Comité de Quartier « ECHAUD MOLLARD » Réunion du 23 Septembre 2021

Comité de quartier du 23/09/ 2021

Aménagement rue Costa Beauregard et rue Napoléon 1°

Costa de Beauregard

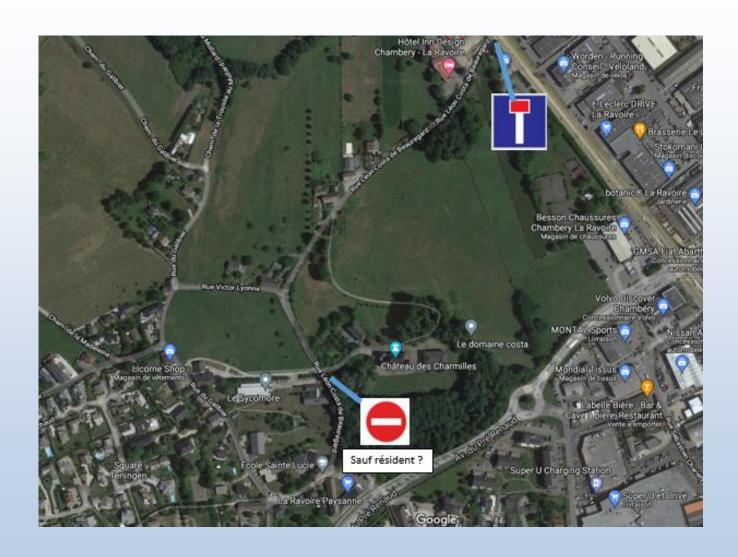
Propositions complémentaires du comité de quartier : - Rajouter un panneau de limitation de vitesse à 50 km/h. - Rajouter des éléments verticaux J11 (balises routières blanches et réfléchissantes)	 Est-ce nécessaire ? Voir si la commune ne prendra pas un arrêté pour baisser la vitesse sur ce secteur. 30 Km/h ? Même si la largeur de voie centrale ne permet pas de créer un rétrécissement, cela permet de renforcer visuellement l'espace dédié aux modes doux et évite aux véhicules de rouler constamment sur la partie réservée aux modes doux.

Installer des panneaux CVCB pour informer les véhicules	Proposition de panneau :
	AUTOMOBILISTES, EN CAS DE CROISEMENT, DÉPORTEZ-VOUS! ATTENTION AUX PIÉTONS ET AUX CYCLISTES!
Améliorer la visibilité au croisement de la rue Léon Costa de Beauregard et du Château.	Contact à prendre par la mairie avec le propriétaire du terrain. Si la négociation amiable n'est pas possible, la procédure administrative est lourde. (servitude de visibilité équivalente à une procédure d'expropriation)
Suggestion de mettre la rue vers RD1006 en sens interdit plutôt qu'un panneau « sans issue ».	Non retenue
Remarque : sur le panneau de rue au niveau de la RD1006 il manque « Léon » au nom de la rue.	La commune commandera un nouveau panneau dans le cadre de ses remplacements annuels.
AMENAGEMENTS RUE NAPOLEON 1 ^{ER} (voir annexe)	
Les membres du comité de quartier sont d'accord sur le principe et suggèrent de prolonger l'idée jusqu'à Barberaz.	La mairie de la Ravoire se rapprochera de la mairie de Barberaz lorsque les élus auront validé l'aménagement pour savoir si ces derniers peuvent prolonger sur leur territoire.

Panneaux complémentaires pour réduire les véhicules en « shunt »

- Voie centrale de 3 mètres
- Bande modes doux de 1,5m à 2,7m

Napoléon 1°

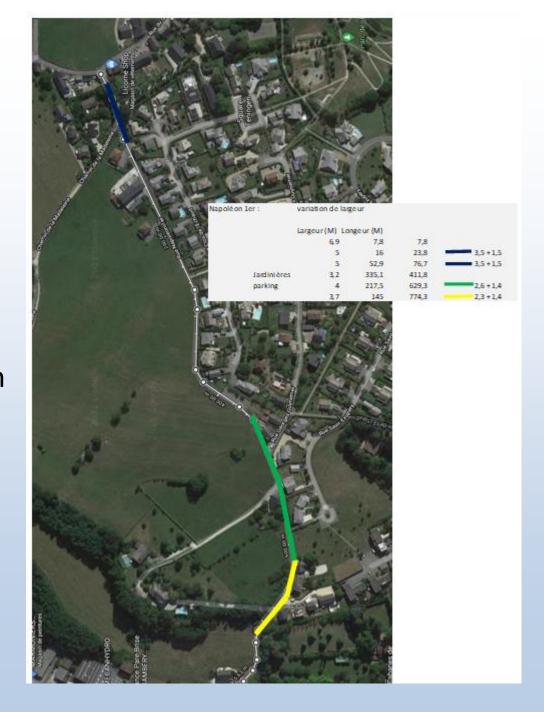
- Voie centrale de 2,3 à 2,6 m
- Bande modes doux de 1,4 m
